HT730S Drum Throne <廃番>

2004年7月～2008年12月生産

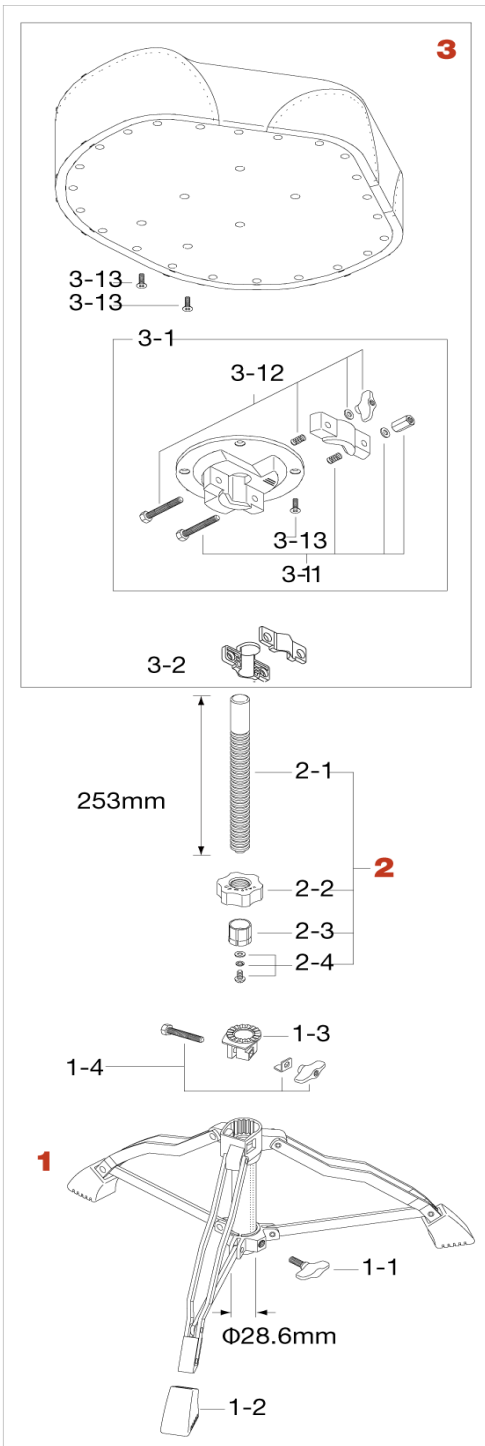
旧モデルからの変更点

・中間パイプの締め付け法(No. 1, 1-3, & 1-4)が変更になりました。旧仕様のスローン下部一式 (No.1、HT730S-1) には現行仕様のナイロンブッシュ (No.1-3、PB286FC4) は使用できません。
